Inleiding

Het ontwerp-Stedenbouwkundige Programma van Eisen (SPvE) voor de ontwikkeling van het Sonnebornterrein heeft ter inzage gelegen van 24 augustus 2022 tot en met 5 oktober 2022. Er zijn in totaal 15 inspraakreacties ingediend.

Deel 1 - Overzicht inspraakreacties

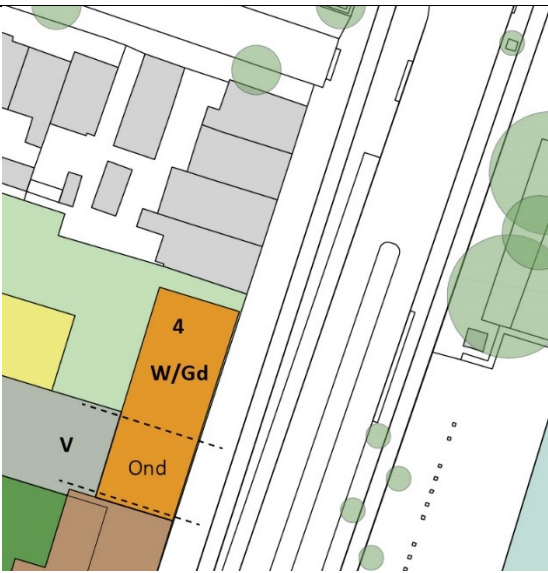
Inspraakreactie	Antwoord
<i>Groen, strijdigheid beleid en motie, patiowoningen, dakopbouw</i>	
D1. De Klankbordgroep is van mening dat het huidige SPvE geen goede uitwerking is van de Ontwikkelvisie Spaarndamseweg en de door hen geleverde input. 1. Er is geen invulling gegeven aan onze wens voor minimaal 50% openbaar groen / verblijfsgroen (circa 6.000 m2). 2. Er is geen harde ondergrens gesteld aan het te realiseren openbaar groen. 3. Het percentage groen in het voorliggend plan is minder dan 38% omdat het oppervlak voor de verharding hierbij is opgeteld. Op deze manier zal er hooguit 30% openbare ruimte / groen overblijven, aangezien dat in het Groenbeleidsplan opgenomen is. 4. Door een binnentuin op een parkeerdek en een autovrije toegangsweg bij elkaar op te tellen die niet aan elkaar grenzen, is het te realiseren openbaar groen versnipperd en wordt het niet als één groene verblijfsplek ervaren. 5. De 3-30-300 regel staat in het SPvE zowel als wens als randvoorwaarde opgenomen. Deze regel dient als minimale eis opgenomen te worden. 6. De startnotitie en het SPvE zijn strijdig met de vastgestelde en geparticipeerde Ontwikkelvisie Spaarndamseweg want een plantsoen op het dek van een parkeergarage met 60 cm gronddekking en een autovrije toegangsweg is géén kwalitatief hoogwaardig groen. De klankbordgroep verwacht dat met een hete droge zomer en een mogelijk	De gemeente legt in een SPvE integraal de kwantitatieve en kwalitatieve randvoorwaarden en uitgangspunten vast, waaraan een duurzame stedelijke ontwikkeling moet voldoen met het oog op een veilige, gezonde fysieke leefomgeving en een goede omgevingskwaliteit, die doelmatig gebruikt en beheerd kan worden. Dit vraagt om een balans en daarmee een afweging tussen al deze belangen. Het SPvE en het onderliggende SP zijn tot stand gekomen na een intensief participatietraject, waarin de klankbordgroep een actieve rol heeft gekregen. De inbreng van de klankbordgroep heeft tot diverse aanpassingen van het plan geleid. Hierbij is rekening gehouden met hetgeen voor deze locatie is vastgelegd in de omgevingsvisie, de ontwikkelvisie, de startnotitie en andere gemeentelijke beleidsstukken. Tevens is invulling gegeven aan de relevante moties voor dit project. Dat de klankbordgroep een hoger percentage groen had willen zien, is op zich begrijpelijk. De gemeente acht dit echter een te eenzijdige benadering, waarbij onvoldoende oog is voor de totale opgave en de balans met de andere af te wegen belangen, waaronder de financiële uitvoerbaarheid van het project. 1. De gemeente en VORM dragen de verantwoordelijkheid voor een uitvoerbaar plan binnen de gestelde wettelijke en beleidsmatige kaders. Er is daarbij gestreefd naar een zo'n groot mogelijke invulling van openbaar groen. Hoe begrijpelijk ook de wens van de klankbordgroep is, achten we de wens van 50% openbaar groen binnen deze context niet haalbaar. 2. Een van de belangrijkste doelen van het ontwerpproces was het realiseren van zoveel mogelijk openbaar groen. Hierbij wordt gewerkt met de 3-30-300 vuistregels als uitgangspunt. Dit uitgangspunt is vastgelegd in het SPvE. Zoals hierboven geschetst, dient ook gekeken worden naar andere aspecten, zoals de financiële haalbaarheid, het woningbouwprogramma en het aantal parkeerplaatsen. Uiteindelijk denken we dat binnen die context in het voorgestelde plan het meeste groen gerealiseerd kan worden. Hoeveel exact wordt bepaald in het inrichtingsplan (en bij de gebouwentwerpen), dat nog gemaakt moet worden. Dit gebeurt als uitwerking van het SP. De gemeente en de ontwikkelaar willen samen met de omwonenden in een participatietraject tot een inrichtingsplan komen, gebaseerd op het vastgestelde SPvE en SP. 3. In dit SPvE is de bebouwing relatief strak begrensd om de openbare ruimte zoveel mogelijk te borgen. De openbare ruimte zal dus ruim boven de 30% blijven. Hierbij is de vuistregel 3-30-300

toegang naar het groen vanaf de Floresstraat wordt nu deels 'geblokkeerd' omdat er in beide varianten toch weer een woning wordt gebouwd in het 'gat' tussen de twee woningen aan de Floresstraat. Dit is tegen de wens van de bewoners van beide panden. Daarnaast is het natuurlijk sociaal veiliger én uitnodigender voor de buurt om deze ruimte open te laten, zoals dit nu ook al is. Dat het ontwerp voor een veilige situatie moet zorgen is besproken, maar vanuit de klankbordgroep is zeker geen voorstel voor deze 'oplossing' gekomen zoals ontwikkelaar doet voorkomen. Er is aangegeven dat de entree aan de Floresstraat hoogwaardig groen ingericht wordt. 12. Bij de patiowoningen is de afstand van de erfgrans klein. Zorg ervoor dat de afstand tussen de achtergevels van de nieuwe en de bestaande woningen minimaal 16 meter is, maar liever nog 20 meter. Of realiseer patiowoningen van maximaal één bouwlaag. Dit geldt ook ter plaatse van de geplande seniorenwoningen/ patio woningen welke nu bijna tegen de erfgrans aan staan. 13. Bij omwonenden bestaat de zorg dat op de nieuwe woningen met een platdak in latere jaren alsnog een opbouw of extra verdieping wordt toegevoegd. De reactie dat dit alleen mogelijk zou zijn middels een bestemmingsplanprocedure is voor de meeste burens geen afdoende geruststelling.	11. Het verlagen van het maaiveld tot maximaal 1,25 meter boven huidig maaiveld is binnen de huidige kaders niet haalbaar. In het SPvE zijn minimale breedtes en hoogtes genoemd voor de doorgangen van de Spaarndamseweg, zodat de openheid en zicht voldoende worden geborgd. 12. Groen draagt in dit geval niet bij aan een sociaal veilige oplossing. Het probleem van deze hoek is de onoverzichtelijkheid. Door in deze hoek toch groen te plaatsen, wordt de onoverzichtelijkheid versterkt. Dit nodigt uit tot ongewenst gedrag en verrommeling van de plek, en tast (het gevoel van) de veiligheid van de entree vanaf de Floresstraat naar het ontwikkelgebied aan. Er is in het traject geschoven met de hoogtes en de plek van de patiowoningen, zodanig dat er een aantrekkelijke route blijft bestaan, maar de bewoners zo min mogelijk negatieve gevolgen ervaren voor schaduwwerking, uitzicht en privacy. De ruimtelijke verhoudingen die hierbij ontstaan zijn passend in een stedelijke context. 13. Er zijn twee stedenbouwkundige redenen voor de tweede laag op deze patiowoningen. Ten eerste zorgt deze tweede laag met ramen op de doorgang voor een extra (gevoel van) controle, waardoor de doorgang als een fijnere plek wordt ervaren. Ten tweede zorgt de tweede laag voor een fijne maat en verhouding van de doorgangruimte, wat bijdraagt aan een betere kwaliteit van deze doorgang. De vorm en locatie van de patiowoningen is dusdanig dat er voldoende zicht op de doorgang ontstaat, terwijl de impact op de genoemde achtertuinten zoveel mogelijk beperkt is. Bezinning, wind en gevoel van ruimte worden niet onevenredig aangetast. Voor privacy zal gezocht worden naar mogelijkheden het realiseren van ramen aan de achterzijde van de tweede laag te voorkomen. Het toevoegen van woningen met zicht op de route van de Floresstraat naar het dakpark is noodzakelijk om deze entree voldoende kwaliteit te geven en te zorgen dat het park een onderdeel wordt van de Indische buurt. Als de entree onaantrekkelijk wordt, zal het park enkel een functie hebben voor de nieuwe woningen en niet meer voor de hele buurt. 14. De gemeente heeft geen voornemens om opbouwen en aanbouwen in de toekomst mogelijk te maken. Dit neemt niet weg dat geen absolute zekerheden kunnen worden verstrekt over de toekomst. De enige garantie die met zekerheid kan worden gegeven is, dat afwijkingen van het bestemmingsplan een wettelijk vastgelegde procedure doorlopen, waarin u uw standpunt naar voren kan brengen en een rechtsgang openstaat.

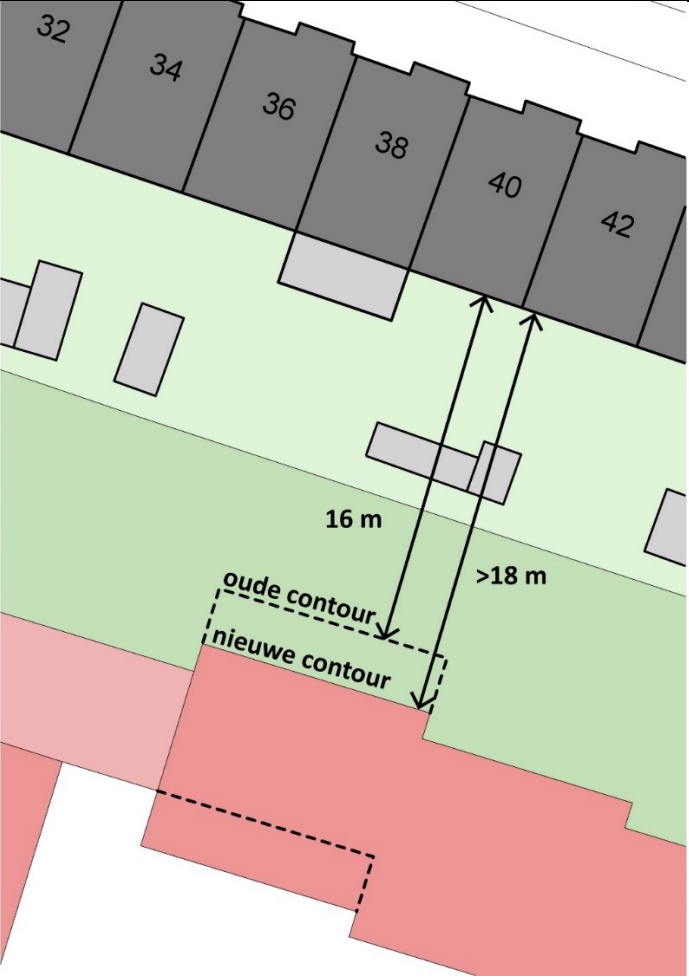
J.		
Inspraakreactie		Antwoord
J1.	De 4-laags eengezinswoningen naast mijn woning. worden hoger dan de bestaande woningen en worden bovendien recht opgetrokken dus het worden zogenoemde blokkendozen. 1. Doordat de bebouwing recht is en bovendien uitsteekt boven de nok hoogte van de bestaande bouw haalt dat heel veel zonlicht/warmte weg van mijn woning. Hierdoor wordt verduurzaming d.m.v. zonnepanelen voor mij bijna onmogelijk of iig niet lucratief. Er dient iig rekening gehouden te worden dat er binnen 30 meter van mijn woning de voor- en achtergevel niet uit mogen steken En dit zou ook moeten gelden voor de nokhoogte Voorstel om hetzelfde type woningen als de huidige woningen neer te zetten i.p.v. deze blokkendozen. Dan voldoet het ook aan de regel dat de nieuwbouw qua bouwstijl moet aansluiten aan de al bestaande bouwstijl want dat doen de	1. De vier bouwlagen sluiten aan op de gebiedsvisie (2008) en de ontwikkelvisie (2019) waarin staat dat er langs de Spaarndamseweg een stedelijke wand gerealiseerd moet gaan worden met een bouwhoogte van vier tot zes bouwlagen. Het zou inderdaad vervelend zijn als het rendement van toekomstige zonnepanelen door de bebouwing afneemt. Het belang van de ontwikkeling weegt in dit geval zwaarder dan de mogelijkheid van een lager rendement van (toekomstige) zonnepanelen. In het SPvE staat de eis dat bebouwing <i>achter</i> de stedelijke wand moet aansluiten op de omliggende bebouwing. Verder geldt dat de bebouwing een samenhangende eigentijdse architectuurstijl moet krijgen. Er geldt geen eis dat de bouwstijl moet aansluiten op de bestaande bouwstijl. 2. De nieuwbouw wordt niet tegen de bestaande bebouwing aan gebouwd en laat een onderhoudsstrook vrij voor onderhoud aan de gevel en nok van de bestaande bebouwing, zie ook de afbeelding bij het antwoord op F1. 3. De gemeente heeft begrip voor deze zorg. In de uitvoeringsfase van de planvorming zal dit uitgebreid aan bod komen, onder andere bij de omgevingsvergunning. De heimethodiek wordt door de ontwikkelaar samen met de aannemer bepaald. Aangezien het een dichtbebouwd gebied is, zal er uiteraard rekening gehouden worden met de omliggende gebouwen. Voorafgaand aan het heien zal de bouwkundige staat van de omliggende gebouwen opgenomen worden door een onafhankelijk bureau, zodra er schade ontstaat kan dit aangetoond worden door het rapport.

blokkendozen zeker niet. 2. Mijn woning heeft een dakoverstek die moet worden onderhouden en daarom is het noodzakelijk dat tussen mijn woning en de nieuwbouw genoeg ruimte wordt vrijgelaten voor onderhoud van minimaal 90 cm. 3. Ook maak ik me zorgen over de trillingsschade die kan ontstaan door het heien. Er wordt niet duidelijk beschreven of er geheid of gepulsed gaat worden. Ook al wordt er gezegd dat eventuele schade wordt hersteld.....ik wil gewoon geen schade oplopen door de eventuele nieuwbouw. 4. Wij als huidige bewoners willen dat de huidige voor ons noodzakelijke parkeerplaatsen aan de Spaarndamseweg behouden blijven. Wij mogen niet parkeren bij de nieuwbouw en het mag duidelijk zijn dat er al een parkeerprobleem is in de buurt. Wellicht is een parkeervergunning dan noodzakelijk. 5. Dan is er ook grote zorg over de druk die aanzienlijk toeneemt qua verkeer. Hoe gaat de veiligheid van voetgangers en fietsers gegarandeerd worden op de Spaarndamseweg nu daar een inrit komt t.b.v. de te realiseren parkeergarage. De Spaarndamseweg is al een ontzettend drukke weg dus hoe wordt de veiligheid gewaarborgd? In het plan dat er nu ligt geen duidelijkheid over!	4. Er komt een verbinding tussen de garage en de Spaarndamseweg om auto's het plangebied in of uit te laten rijden. Hiervoor is waarschijnlijk een verschuiving nodig van een beperkt aantal parkeerplaatsen, maar dit zal niet leiden tot een afname. 5. Mobiliteitsonderzoek is uitgevoerd en toont aan dat Spaarndamseweg de druk aan kan. Het betreft een normale in-/uitrit, zoals zovelen, waarbij het (fiets)verkeer in dit geval op de Spaarndamseweg voorrang heeft. Uiteraard zijn er risico's, echter deze worden niet ingeschat als verkeersonveilig. Bij in- en uitrijden zal men voorrang moeten geven.
